Réponses aux questions du 25 janvier 2021

1. Dans les hypothèses de conception de la plus grande rampe de mise à l'eau projetée d'une largeur de 7,6 m, vous prévoyez utiliser une remorque automotrice (SL-40) qui aurait une largeur de 6,85 m en remplacement de celle prévue dans l'étude d'impact (SL-30) d'une largeur de 5,5 m mais qui n'est désormais plus commercialisée (DQ6.4).

Plan No
 97-001-272

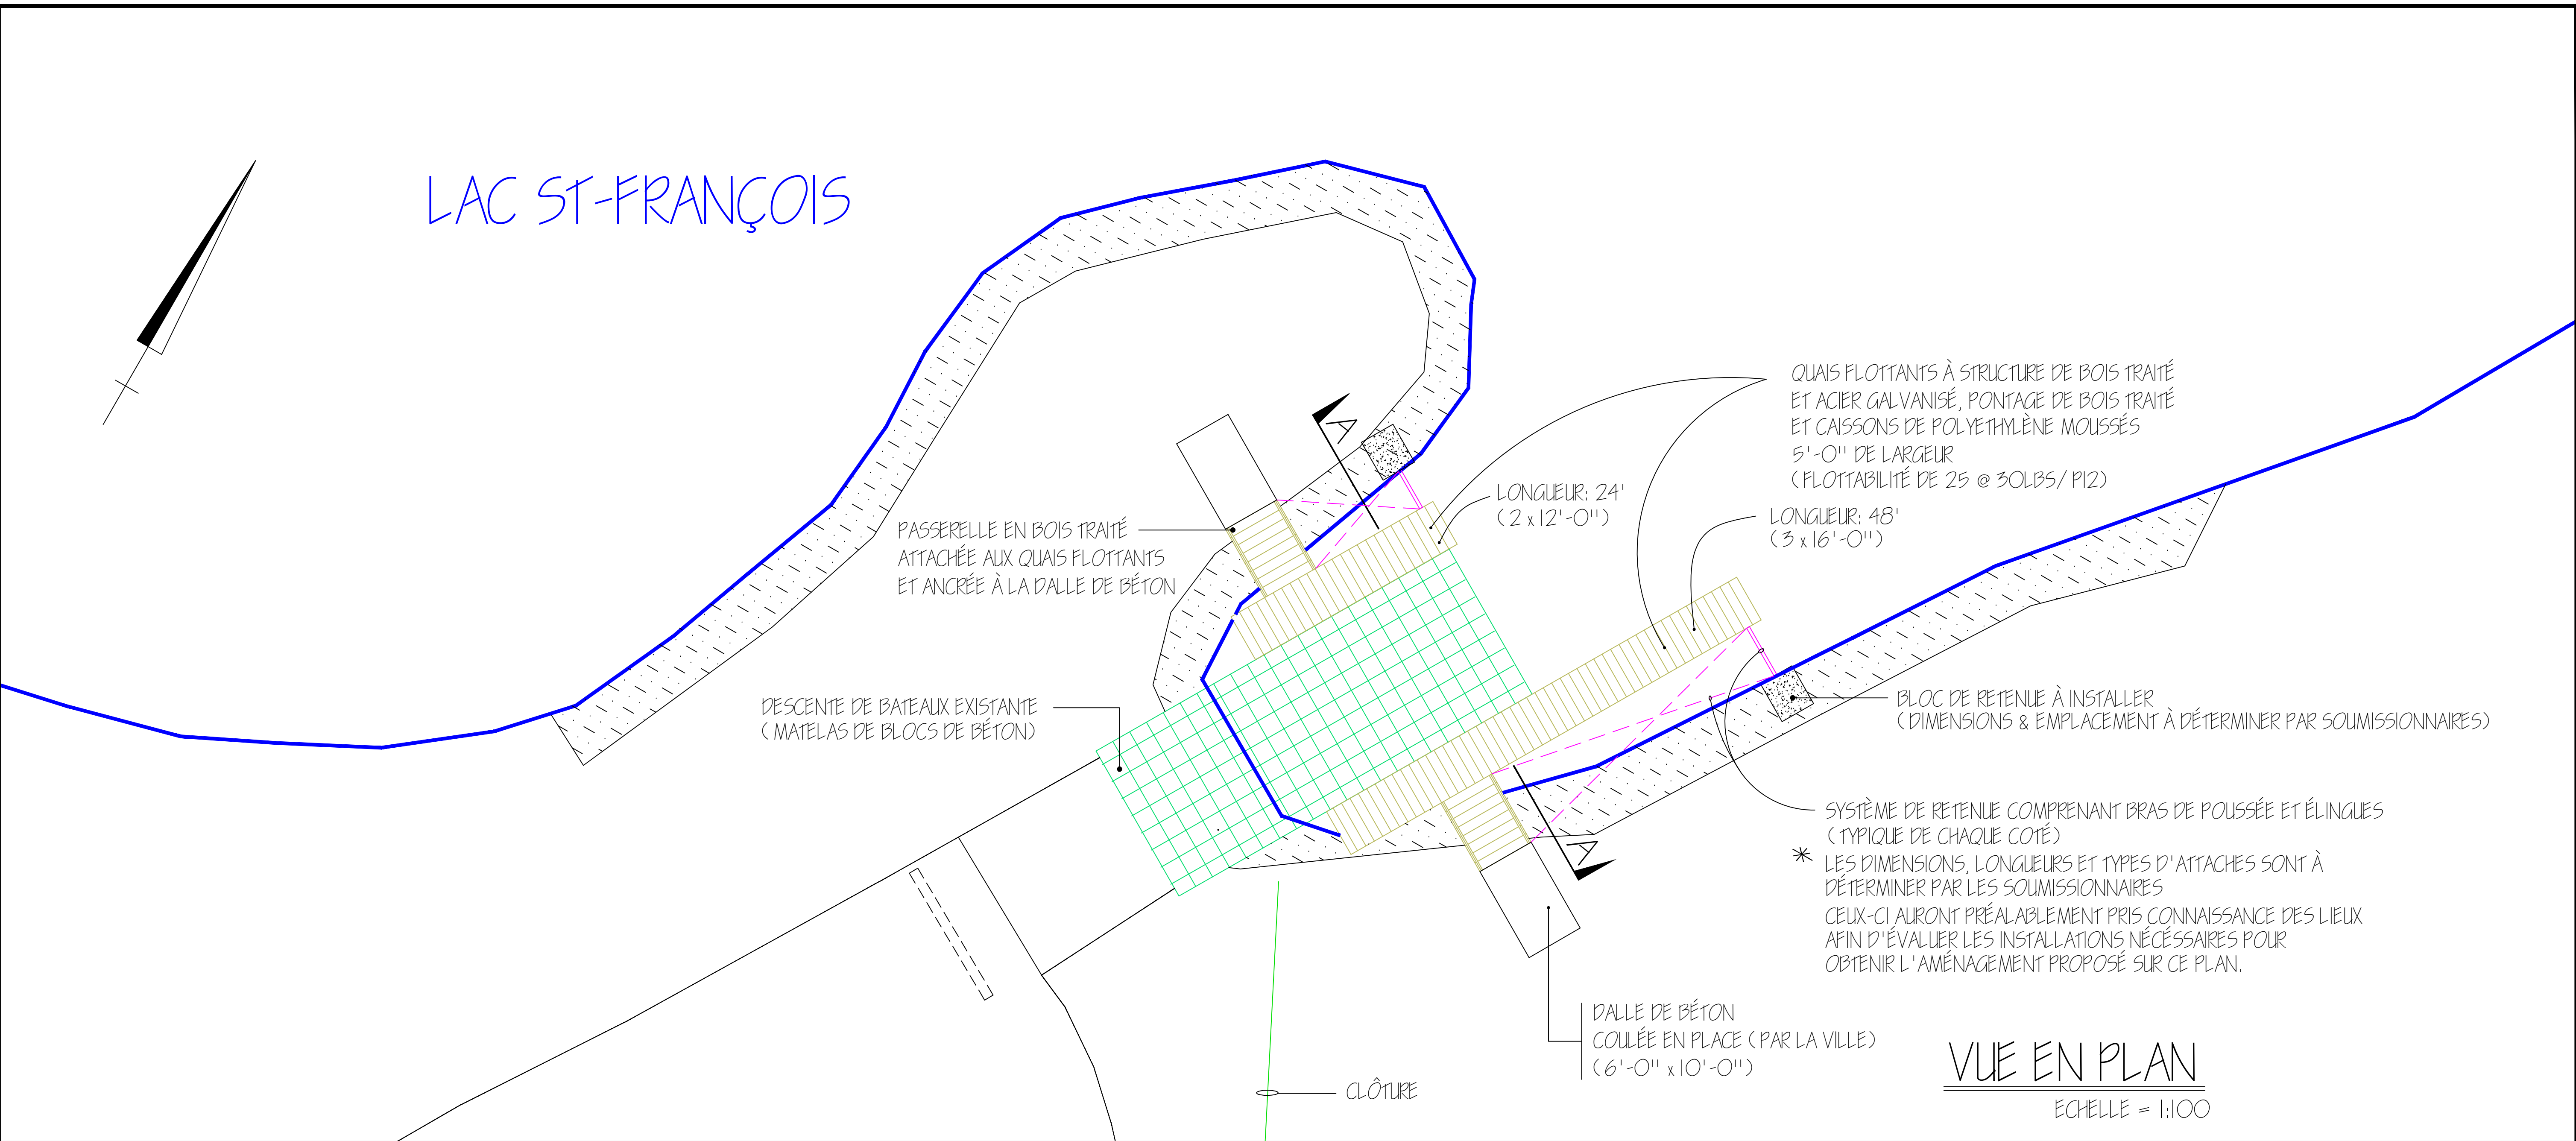
3. Quelle est la dimension maximale (longueur et largeur) des embarcations qui peuvent être mises à l'eau par l'intermédiaire de la rampe existante au parc Marcil ? Quel est le tirant d'eau à son extrémité ?

Sont joints les plans de la rampe de mise à l'eau actuelle du parc Marcil. Tous les paramètres y sont montrés. La rampe a été conçue pour des petites embarcations (chaloupe de pêche) ce qui correspondait aux besoins de l'époque. La rampe est utilisée depuis par toutes sortes d'embarcation parfois de grandes dimensions. Nous ne pouvons pas nous prononcer sur sa capacité maximale.

TITRE DU DESSIN	PLAN D'AMÉNAGEMENT EXISTANT
-----------------	-----------------------------

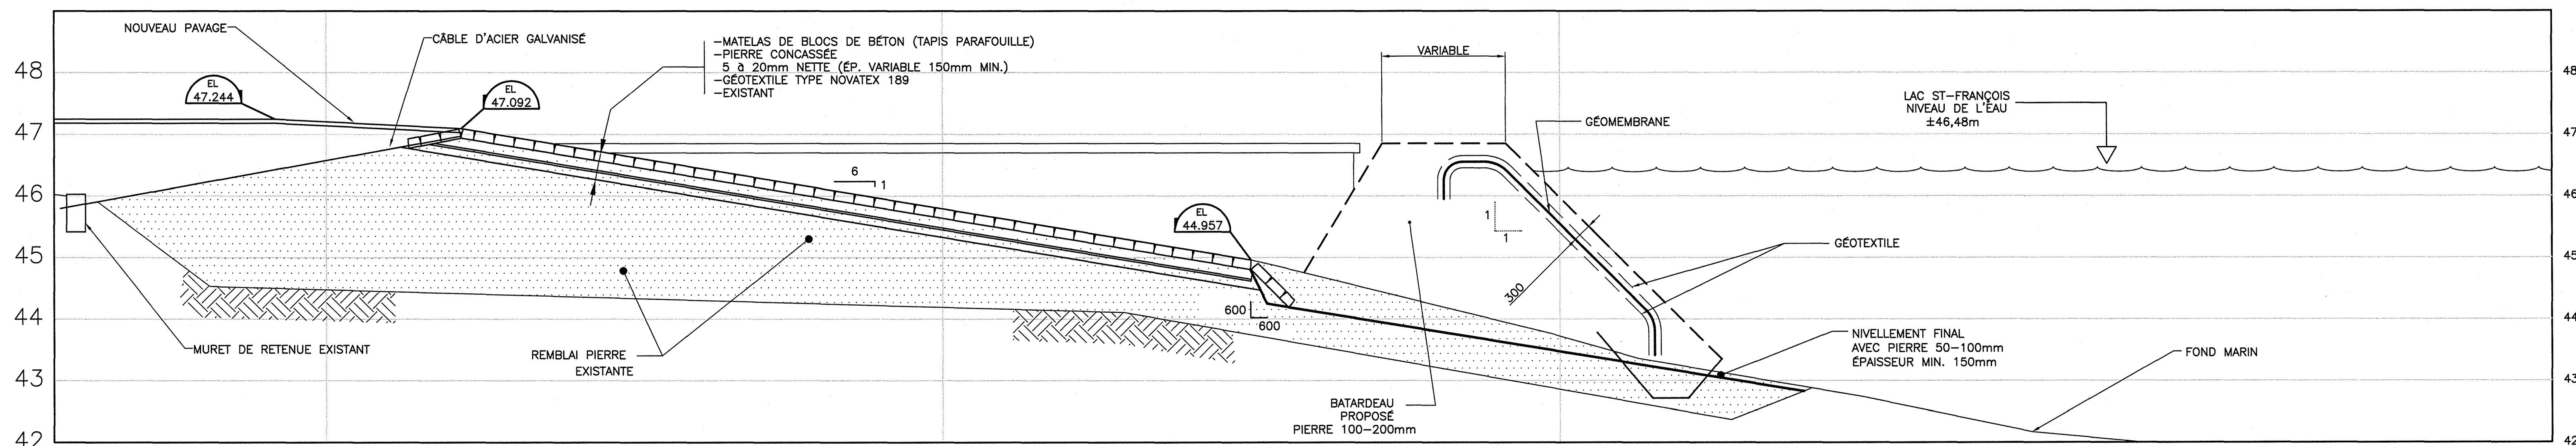
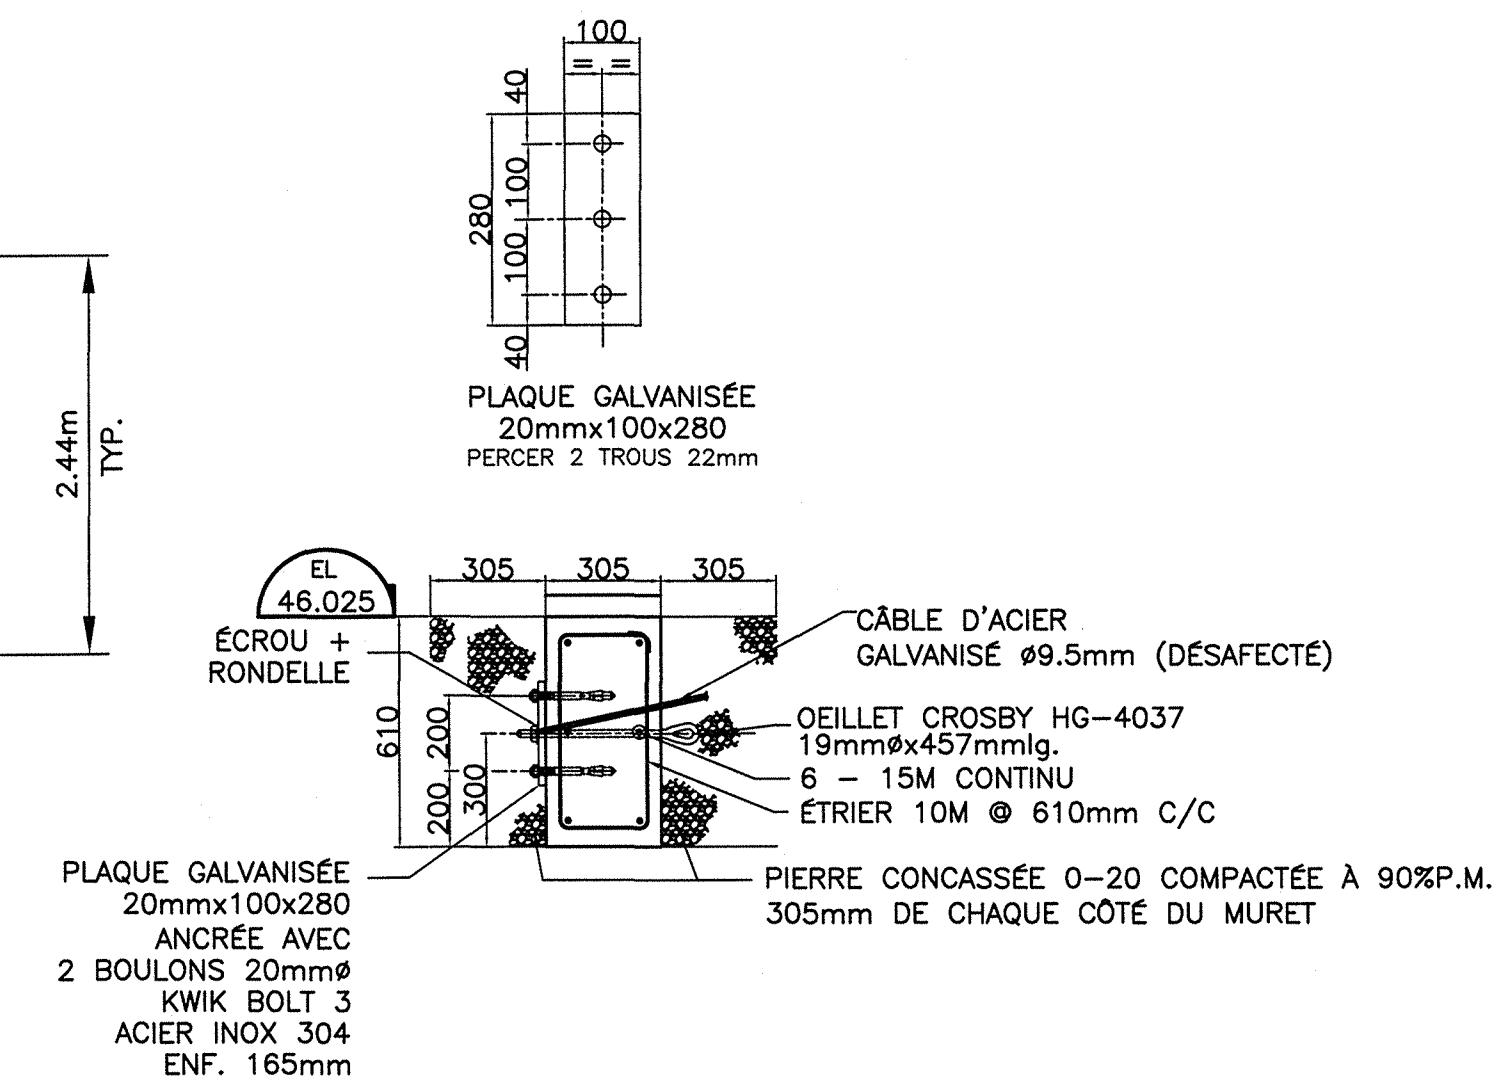
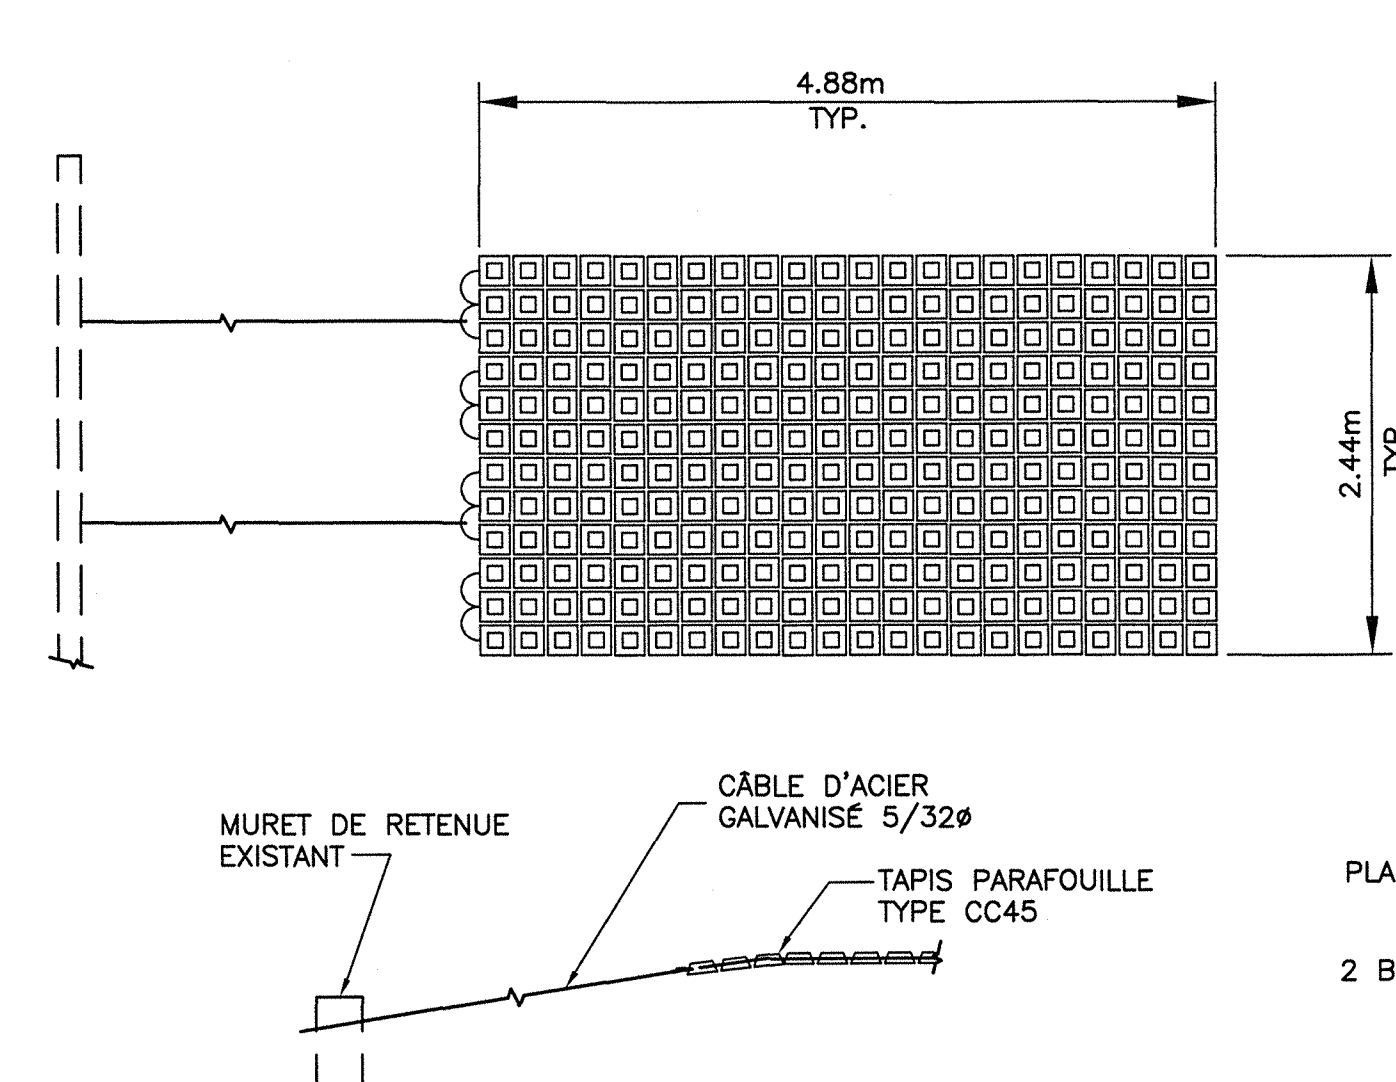
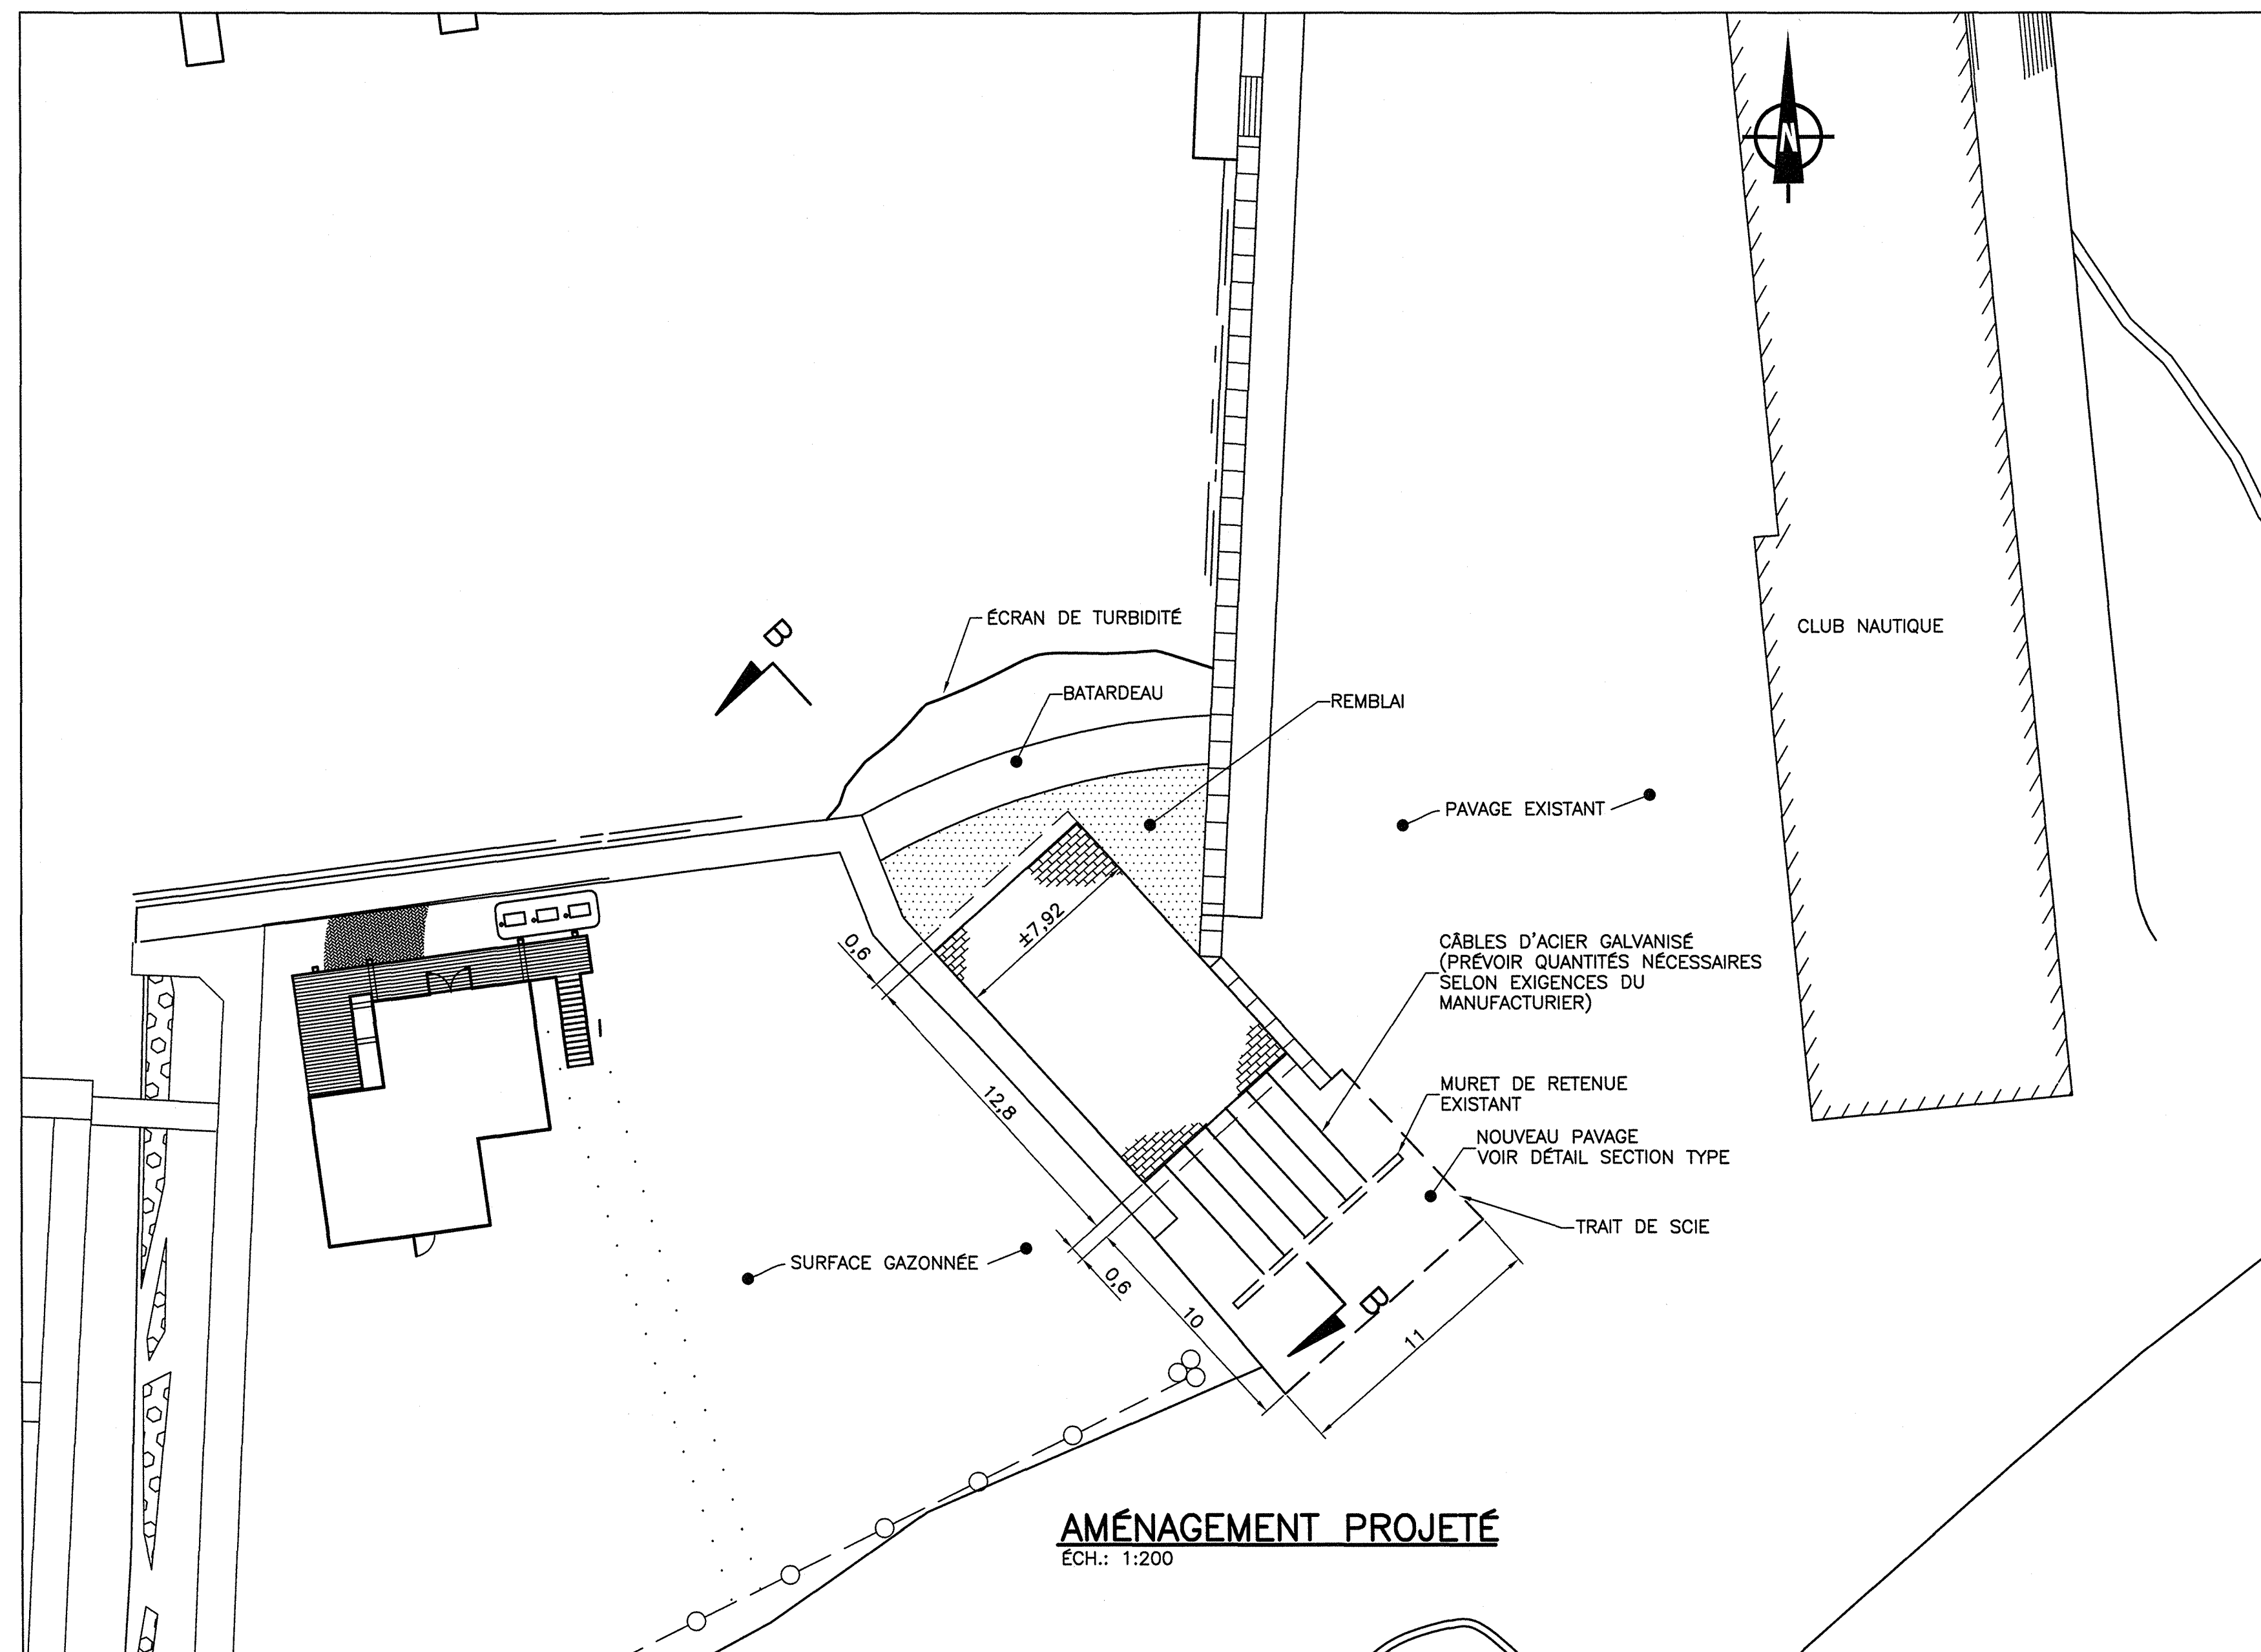
4. Veuillez préciser la largeur de la rampe de mise à l'eau existante à la marina ainsi que le tirant d'eau à son extrémité.

- **Quelle est la dimension maximale des bateaux qui peuvent y être mis à l'eau ?**
- **Est-elle à l'usage exclusif des plaisanciers possédant un abonnement de la marina ou accessible au public ?**

Le plan joint montre toutes les dimensions de la rampe existante. On peut y noter que le fond marin continue de descendre après la rampe jusqu'à au moins 4,5 m de tirant.

La rampe est gérée par la marina et accessible au public avec frais.
